**Oggetto: [ID\_VIP:7848] progetto per la costruzione e l'esercizio di un impianto agrifotovoltaico, delle opere connesse e delle infrastrutture indispensabili, denominato "Pescarella". Proponente: Ambra Solare 12 S.r.l. Gruppo Powertis - Risposta alla V/S nota R.U. 0004917 del 15.07.2022**

## CHIARIMENTI

Figura 1 – Estratto elaborato PTA A4.1 Stato ambientale dei corpi idrici superficiali – stato ecologico (valutazione triennale)

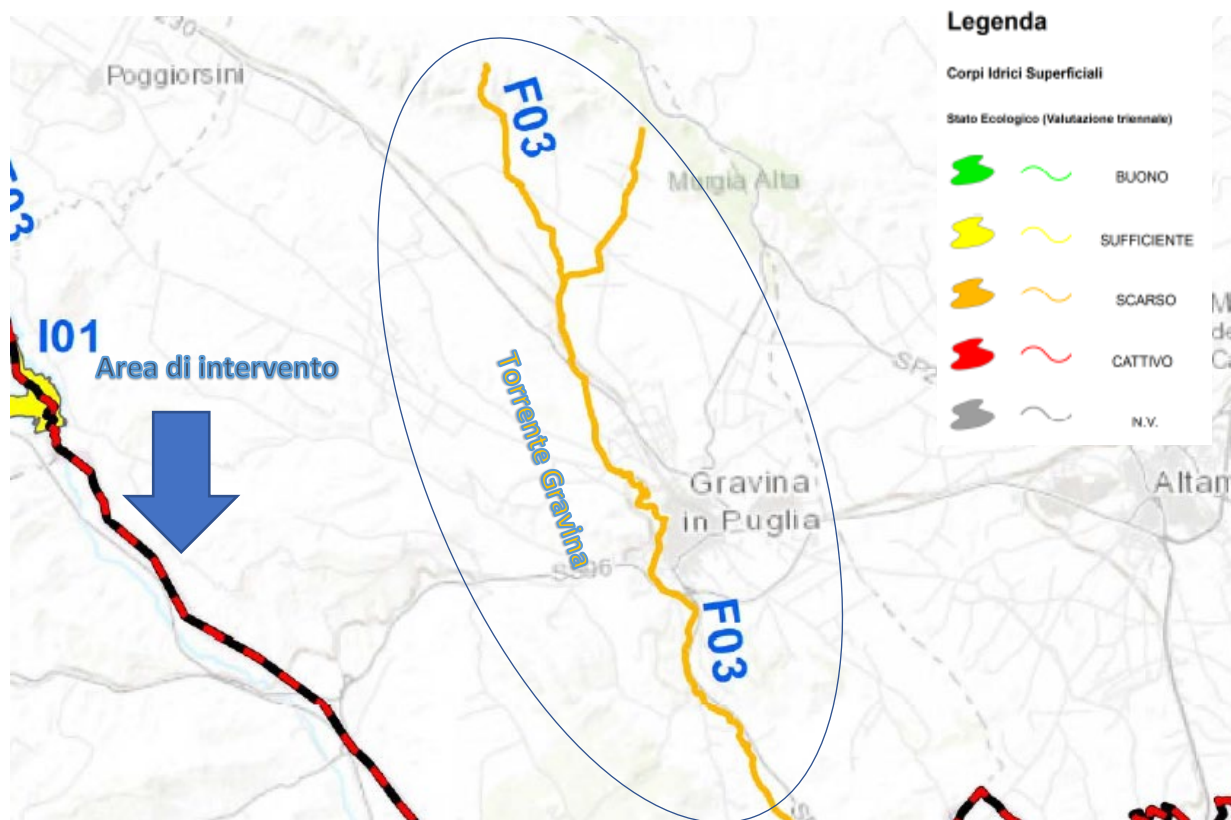
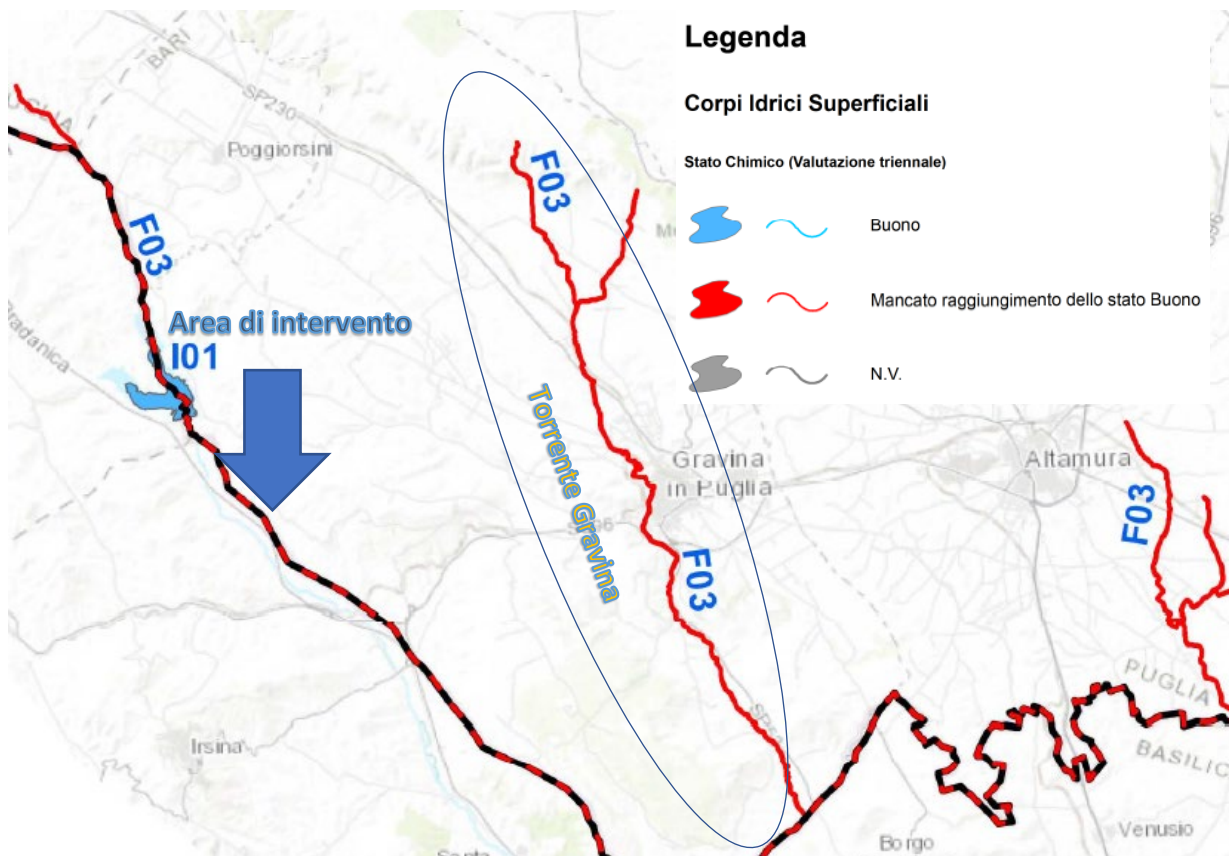
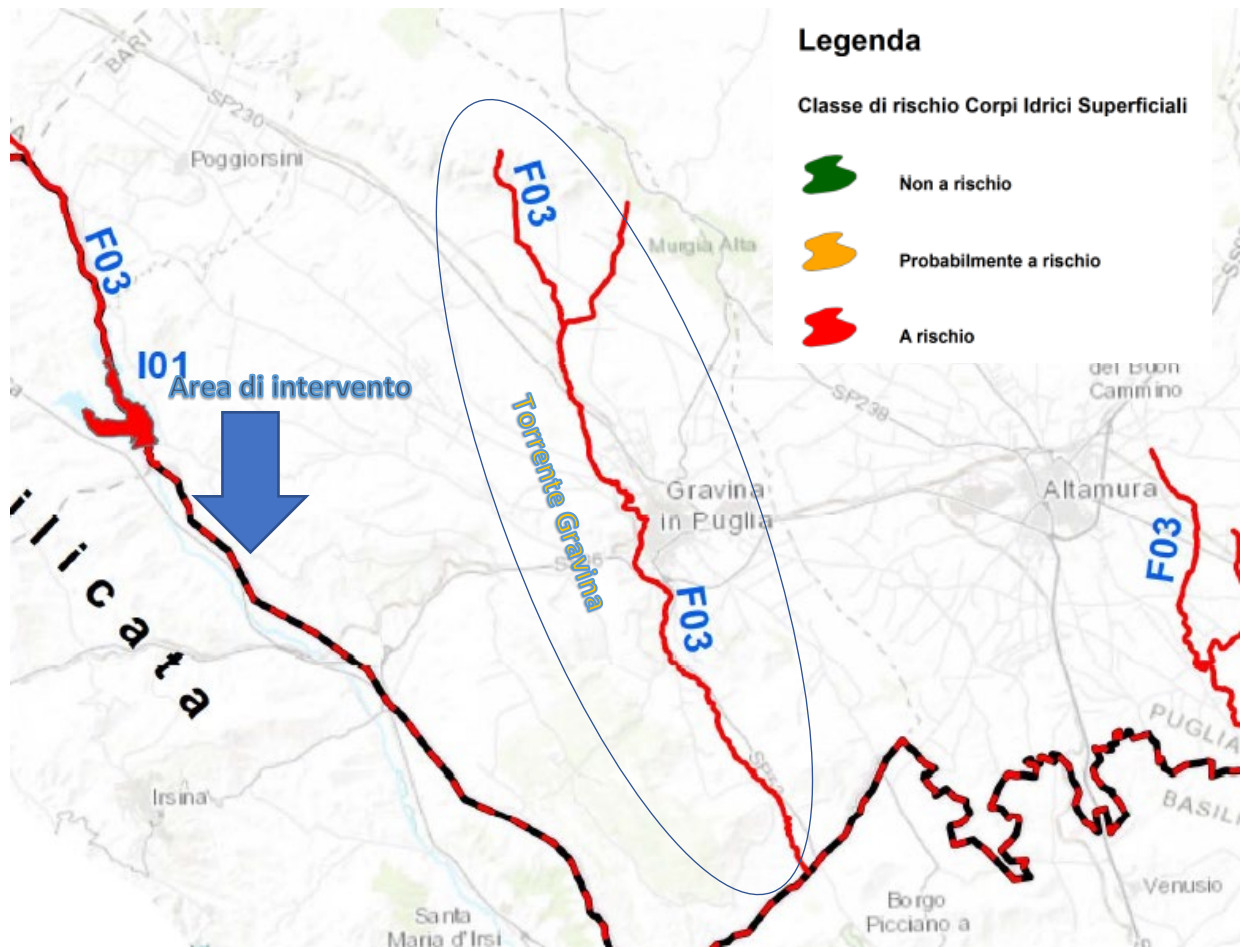
2.1.1 fornire informazioni più chiare e, possibilmente, più aggiornate sullo stato qualitativo del Torrente Gravina e delle acque sotterranee interferite, direttamente o indirettamente, dall'opera;

Il torrente Gravina presenta uno stato ecologico scarso.

Lo stato chimico del torrente Gravina è caratterizzato dal mancato raggiungimento dello stato **Buono**.

Il torrente Gravina presenta una classe di rischio "a rischio".

Figura 7 - Schema tipico di risoluzione interferenza con tombino idraulico mediante realizzazione di canale in lamiera metallica zincata

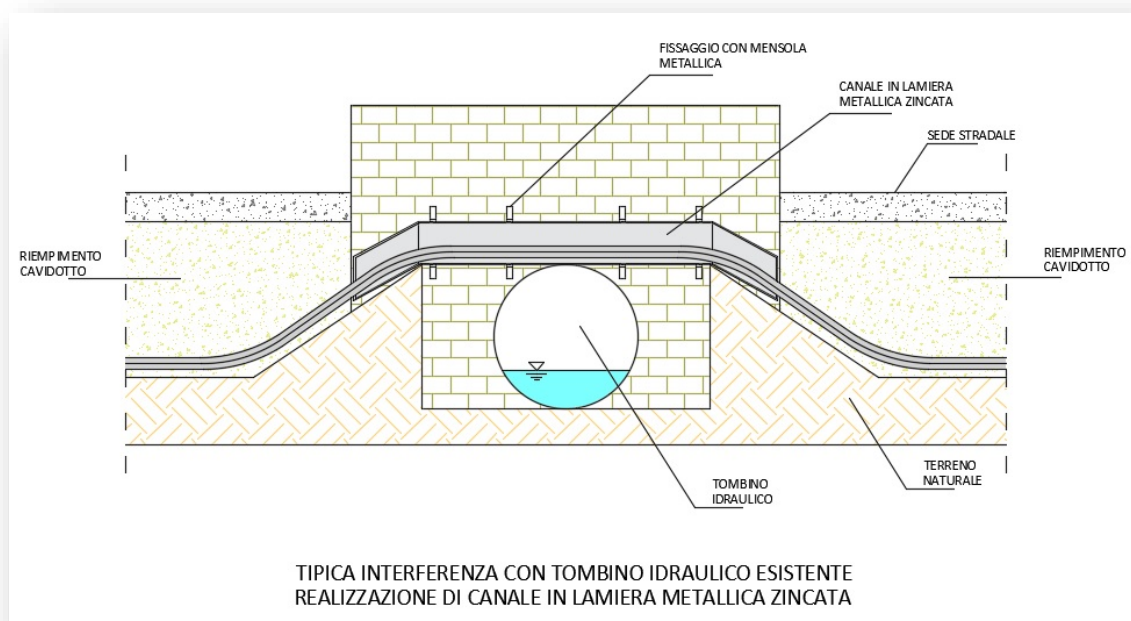
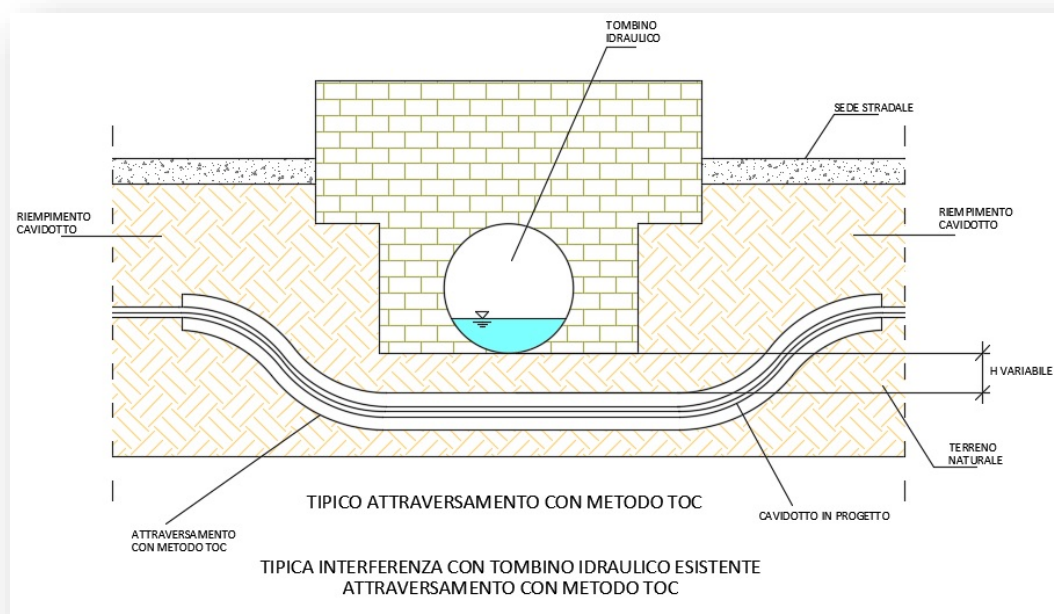
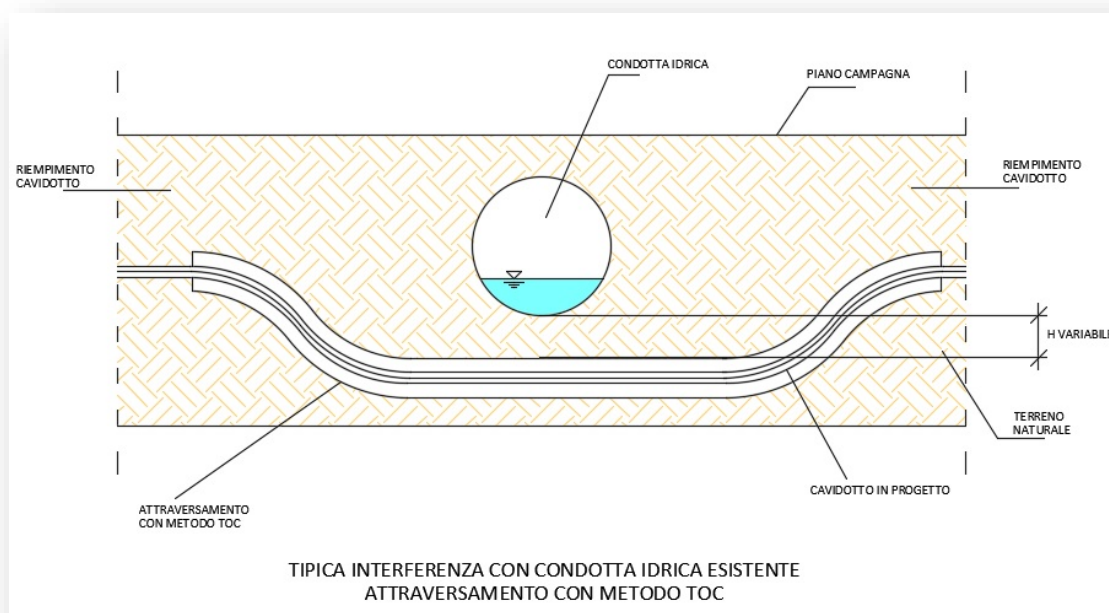
2.1.5 dettagliare come verranno effettuati gli interventi di attraversamenti di cavidotti al fine di prevenire inquinamenti alla falda acquifera;

Per quanto riguarda l'utilizzo del metodo di risoluzione dell'interferenza per mezzo canale ancorato sul tombino idraulico esistente, saranno realizzate canaline in lamiera metallica zincata di larghezza non inferiore a 60 cm e lunghezza, per ogni singolo elemento da giuntare, non superiore a 3,00 m. I canali saranno dotati di una base forata (15% della superficie) con asole 25x7 mm e bordi forati con asole 10x7 mm. Ogni singolo elemento del canale presenterà un'estremità sagomata a "maschio-femmina" tale da garantire le giunzioni

In alternativa è possibile ricorrere alla tecnologia di trivellazione orizzontale controllata (TOC) che risulta spesso la soluzione più efficace per l'installazione di sotto-servizi limitando al minimo le zone di lavoro ed eliminando completamente la vista di canalizzazioni esterne. Con questa tecnica è possibile eseguire l'attraversamento anche sotto i fossi naturale (immediatamente dopo lo sbocco), tubazioni idriche e fognarie e tubazioni di gas interrate, senza interessare le infrastrutture esistenti.

**Figura 11 – Foto campo A periodo fine inverno inizio primavera**

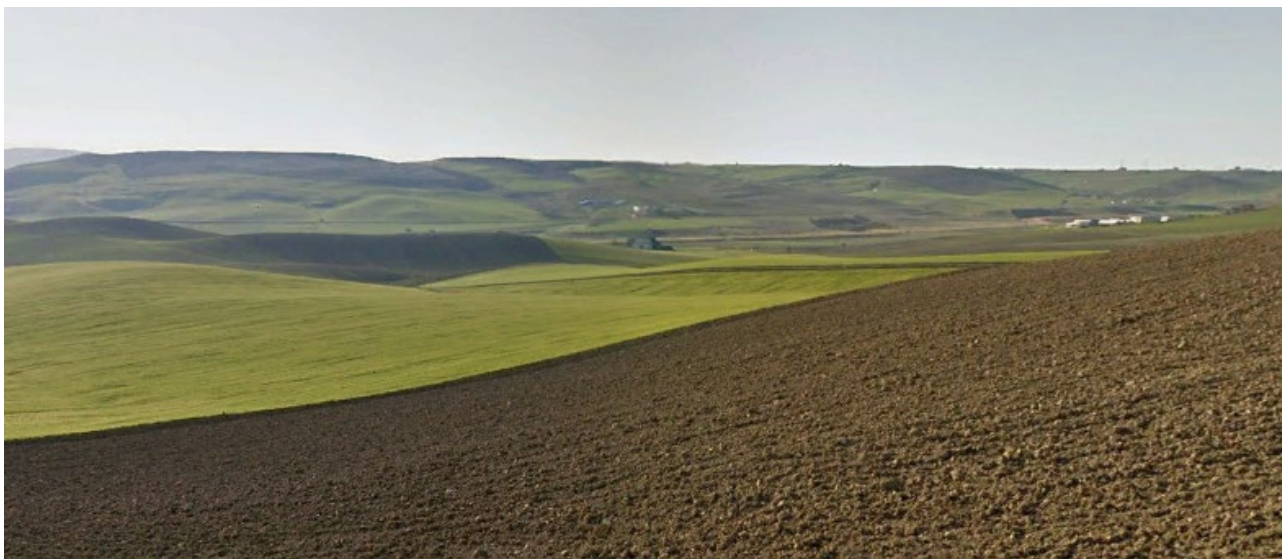
- 4.1.1 approfondire le misure di mitigazione su specie vegetali e faunistiche in fase di cantiere e di esercizio tenendo in considerazione la perdita e frammentazione del suolo;*
- 4.1.2 approfondire le misure di mitigazione, specificare le misure e la quota economica prevista per compensare le previste perdite ecosistemiche irreversibili, sia in fase di cantiere che di esercizio*
- 4.1.3 Relativamente all'elaborato Relazione\_Faunistica\_Psi, per l'allegato fotografico si chiede di fornire immagini relative ad altre stagioni (principalmente quella primaverile) oltre alla stagione estiva- pre-autunnale.*

In merito alla richiesta avanzata e relativa all'integrazione del fascicolo fotografico allegato alla relazione faunistica si precisa che il sopralluogo è stato eseguito dal tecnico specialista nel periodo autunnale (novembre 2021). Vista la natura del territorio in cui insistono le opere si precisa che lungo lo sviluppo del cavidotto interrato le opere interessano esclusivamente pertinenza di strade esistenti mentre i campi interessati dall'impianto agrivoltaico, ricadono in area di seminativo e che pertanto non presentano variazioni significative di vegetazione in funzione delle stagioni. Le uniche differenze che si possono riscontrare all'interno dei campi in altri periodi dell'anno sono legate esclusivamente allo stato del ciclo biologico del seminativo (germinazione – accestimento – levata – spigatura – maturazione). Pertanto non si è ritenuto necessario produrre ulteriore documentazione fotografica in periodi differenti dell'anno. Ad ogni buon fine si allegano due foto relative ai due campi scattate nel periodo fine inverno - inizio primavera.

RAPPRESENTAZIONE DELLA FASCIA DI RISPETTO E DELLA D.P.A.

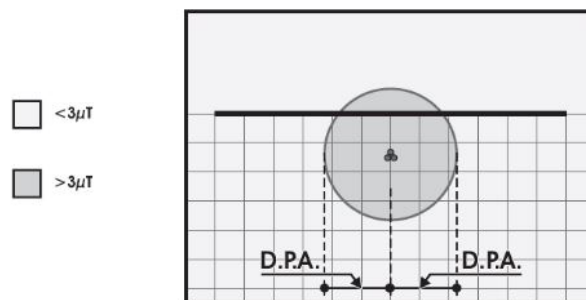
- 8.1 comunicare i dati per il calcolo e l'ampiezza delle fasce di rispetto per tutti i nuovi elettrodotti in progetto, intesi come linee elettriche in alta e media tensione, sottostazioni e cabine di trasformazione (definizione di cui alla Legge n.36/2001) incluse le relative portate in corrente in servizio normale;*
- 8.2 fornire corografia dettagliata di insieme, con planimetria catastale e ortofoto per tutti i nuovi elettrodotti, con indicazione grafica della relativa fascia di rispetto. Nel caso di linee elettriche in media tensione in cavo elicordato è sufficiente l'indicazione grafica dello stesso.*

Nella figura di seguito (rif. DPA elettrodotto interrato AT) si riporta il risultato, estrapolato dalle "Linee Guida per l'applicazione del § 5.1.3 dell'Allegato al DM 29.05.08 – Distanze di prima approssimazione (DPA) da linee e cabine elettriche" redatto dal distributore Enel distribuzione, della DPA per la tipologia di elettrodotto AT interrato che è pari a 3,1 m. si vuole precisare che il calcolo effettuato è riferito ad una corrente pari a 1110 A di portata, valore che supera la corrente d'impegno che genererà l'impianto di produzione oggetto della presente, ossia pari a circa 83 A. In considerazione che vi è la presenza di insediamenti industriali distanti oltre 250 m dalla sede dell'elettrodotto (distanza notevolmente superiore alla DPA prevista di 3,1m).
